Perdix 2 e Petrel 3 Shearwater

Note sulla versione del firmware

VERSIONE 91 01.06.2022

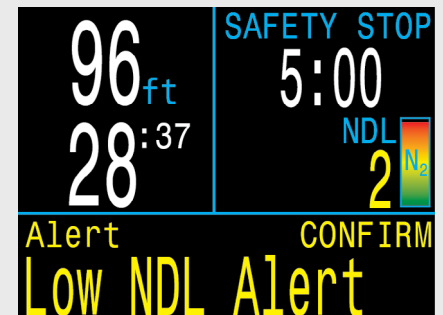
Sono stati aggiunti gli allarmi con vibrazione.

Le vibrazioni si verificano ogni 10 secondi mentre un messaggio di avvertenza, errore o avviso viene visualizzato attivamente lungo la riga inferiore della schermata. Una volta cancellato il messaggio premendo un pulsante, le vibrazioni cessano, anche se la condizione che ha generato l'allarme rimane. Gli allarmi di PPO2 Alta e Bassa emessi dal monitoraggio esterno della PPO2 (CCR) costituiscono un'eccezione a questa regola (vedere di seguito). Le vibrazioni possono essere completamente disattivate.

Aggiunta di allarmi con vibrazione ogni volta che viene visualizzato un avviso, un'avvertenza o un errore.

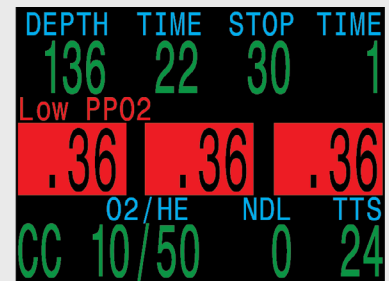
Aggiunti allarmi con vibrazione continui per PPO2 Alta e Bassa con monitoraggio esterno (CCR).

A causa dell'importanza cruciale dei livelli di PPO2 in un rebreather a circuito chiuso, gli allarmi emessi dal sistema di monitoraggio esterno della PPO2 continuano a vibrare ogni 10 secondi, anche dopo presa visione del messaggio da parte dell'utente, finché la condizione che ha generato l'allarme rimane.

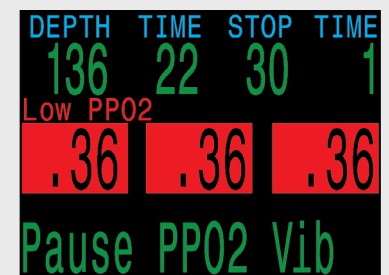
Quando è presente un allarme di PPO2 Alta o Bassa proveniente dal monitoraggio esterno, l'allarme con vibrazione continua anche dopo la cancellazione del messaggio di avvertenza.

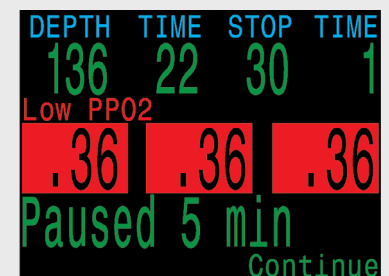
Mentre le vibrazioni relative alla PPO2 sono attive, è disponibile un'opzione di menu per metterle in pausa.

In questo modo le vibrazioni vengono sospese per 5 minuti.

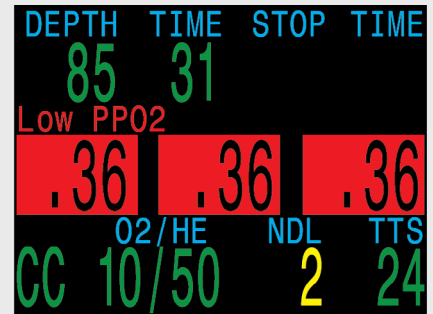
Supporto per l'hardware del Petrel 3 con display AMOLED da 2,6".

Il colore predefinito per il display AMOLED è verde. Non è possibile scegliere il bianco come colore principale

Il display AMOLED sul Petrel 3 è caratterizzato da colori vivaci e brillanti e da una dimensione maggiore: 2,6"

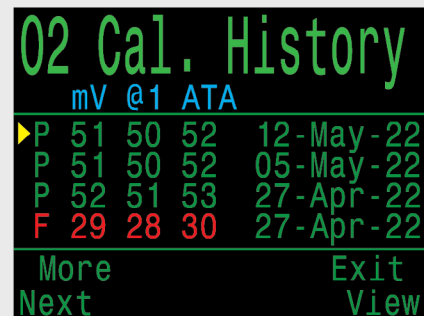
Visualizza una cronologia delle calibrazioni della PPO2. Un browser di registro mostra la data, lo stato, i livelli di millivolt (mV) e i parametri di input per tutte le calibrazioni della PPO2.

Si noti che i livelli mV sono mostrati nel browser della cronologia come se si fossero verificati a una PPO2 di 1,0 ata. Ciò consente di confrontare le calibrazioni eseguite in condizioni variabili. Per esempio, supponiamo di eseguire una calibrazione con un gas con FO2 al 100% a una pressione ambiente di 1,0 ata (quindi una PPO2 di 1,0 ata) e avere come risultato una lettura di 50 mV. Questo stesso sensore, se calibrato con FO2 al 100% a un'altitudine corrispondente a una pressione ambiente di 0,90 ata (PPO2 di 0,90 ata) darebbe come risultato solo 45 mV. Nel browser della cronologia, entrambe le calibrazioni vengono visualizzate come 50 mV per consentire il confronto diretto dello stato del sensore. Se si visualizzano i dettagli, saranno mostrati anche i mV effettivi alla calibrazione.

Le calibrazioni della PPO2 indesiderate si possono cancellare dal registro.

L'opzione "Cron. cal. O2" è accessibile dal menu Logbook o dal menu Impostazioni di sistema -> O2 Setup.

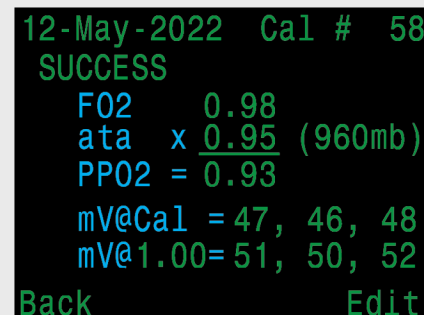
È possibile visualizzare una cronologia dei risultati di calibrazione della PPO2

Si possono vedere i dettagli di ciascuna calibrazione

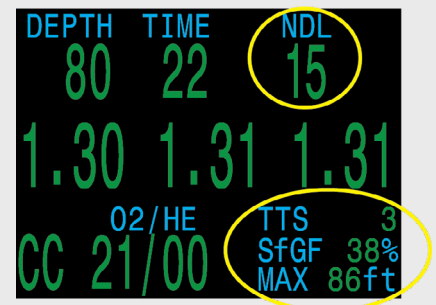
L'impostazione "Schermata NDL" può essere configurata su "Mini". La schermata Mini si può configurare in modo da visualizzare 2 valori personalizzati, oltre al TTS che è fisso. La schermata principale cambia leggermente, con l'NDL che si sposta in alto a destra, mentre la SOSTA DI DECOMPRESSIONE è visualizzata normalmente. L'NDL apparirà qui fino a quando non saranno necessarie soste di decompressione, a quel punto cambierà automaticamente per mostrare le soste.

Scelta di una schermata MINI come impostazione per la Schermata NDL.

Questa opzione sposta l'NDL in alto nella zona della SOSTA DI DECOMPRESSIONE. Nel momento in cui si rendono necessarie delle soste di decompressione, le informazioni correlate sostituiscono l'NDL.

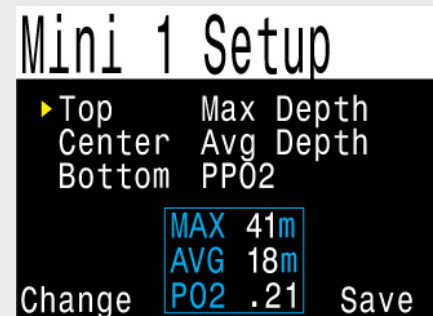
Aggiunta di mini schermate configurabili. Ciò consente di visualizzare fino a 3 schermate nell'area normalmente utilizzata per 1 schermata, anche se con caratteri di dimensioni inferiori.

Si possono configurare due set di mini schermate. I set delle configurazioni per le modalità tecniche (OC Tec, CC/BO) e ricreative (Air, Nitrox, 3 GasNx) sono separati.

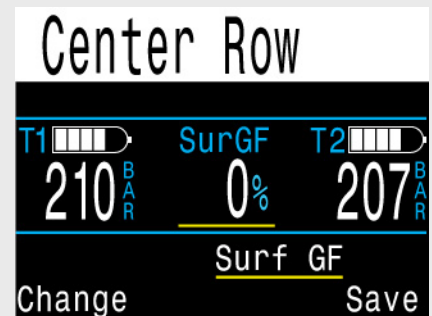
Aggiunte le anteprime della configurazione della riga centrale nelle schermate tecniche per facilitare l'impostazione del display.

In aggiunta, sono disponibili altre opzioni nella posizione centrale delle modalità tecniche.

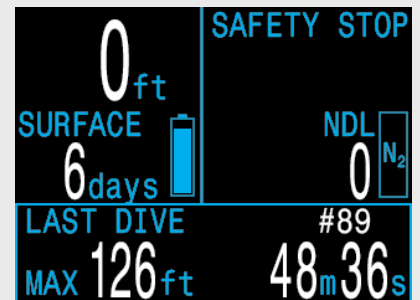
CHANGE Aggiunta di “Avvisi” configurabili dall’utente. Si possono programmare per emettere un’avvertenza al raggiungimento di un limite specifico. Inoltre, la relativa visualizzazione sulla schermata principale cambia in giallo quando si eccede il limite impostato. Sul Peregrine, l’avvertenza attiva la vibrazione.

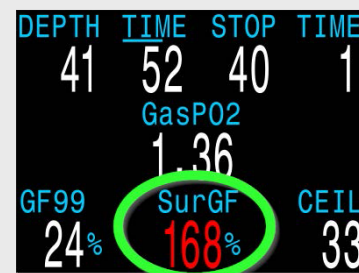
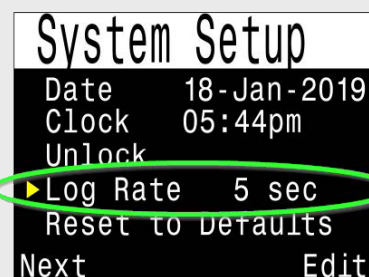
Aggiunta la schermata del GF di superficie. Visualizza il Gradient Factor in caso di risalita immediata in superficie. Questo valore è diverso dal GF99, che indica il Gradient Factor alla profondità attuale. È disponibile:

Il GF di superficie corrisponde al Gradient Factor in caso di risalita immediata in superficie.

La frequenza di campionamento del logbook può essere impostata su 2, 5 o 10 secondi.

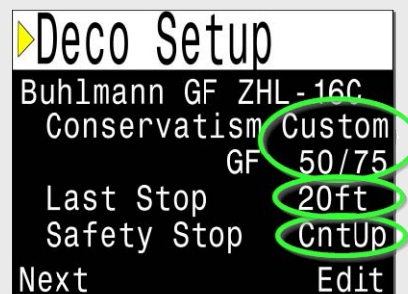
Consente all'utente di selezionare una profondità di 6 m/20 ft per l'ultima sosta in modalità OC Rec. In precedenza l'ultima sosta in modalità OC Rec era sempre a 3 m/10 ft.

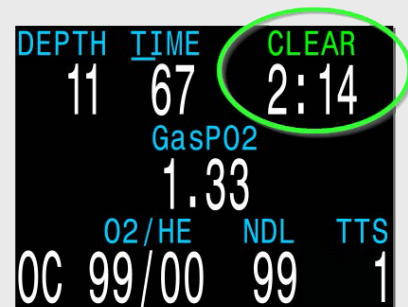
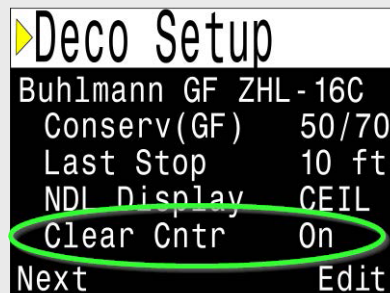
Nuove opzioni di decompressione in modalità OC Rec

Il conteggio di Deco terminata comincia al termine della decompressione.

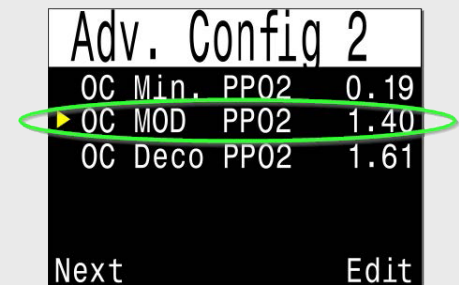
Adesso la funzione "PPO2 massima OC" è stata rimossa e sostituita con l'impostazione "PPO2 MOD OC". L'impostazione della MOD si applica solo alla fase della profondità massima. Quando si arriva entro 7,5 m/25 ft da una sosta di decompressione obbligatoria, il computer usa il limite di "PPO2 Deco OC" invece del limite di "PPO2 MOD OC". Questo limite viene impostato anche quando si verifica il cambio predittivo al gas di decompressione. Inoltre, se il gas attuale ha una percentuale di ossigeno uguale o superiore all'80%, viene usato il limite di decompressione poiché si presume che si tratti di un gas di decompressione.

In seguito all'aggiornamento, il valore "PPO2 MOD OC" è impostato su 1,40 ATA mentre la "PPO2 Deco OC" resta invariata. I valori predefiniti sono:

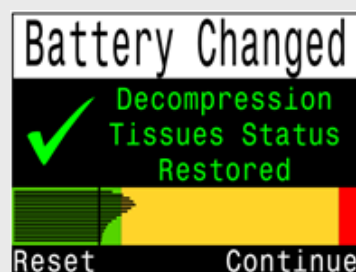
Il menu di impostazione della direzione della bussola è stato spostato per ridurre il numero di pressioni del pulsante. Inoltre, la bussola può ora essere visualizzata durante l'impostazione della direzione. Funzionamento: durante la visualizzazione della bussola, premendo il pulsante sinistro si richiama il menu "Exit/Mark" (Uscire/Impostare). A questo punto premendo il pulsante destro si imposta la direzione della bussola, mentre premendo il sinistro si torna alla schermata principale. In precedenza, per impostare la direzione della bussola era necessario navigare ai normali menu.

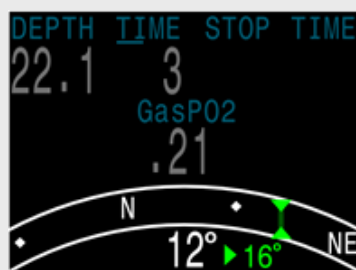
L'impostazione della direzione della bussola adesso richiede meno pressioni del pulsante

Ora è visualizzata la deviazione tra la direzione attuale e quella impostata (in questo esempio è pari a 16°)

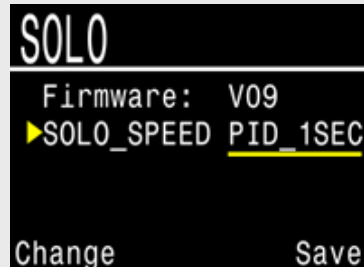
Per esempio, sulla scheda SOLO (solenoid e controller dell’ossigeno) l’impostazione Solenoid Speed (Velocità solenoide) può essere regolata. Andare alla pagina “Bus Devices” (Dispositivi Bus) su Petrel per accedere alle schede periferiche. Le impostazioni visualizzate qui vengono salvate sul dispositivo periferico.

Se sono disponibili impostazioni, qui è possibile modificarle. Tali impostazioni vengono salvate sul dispositivo periferico.
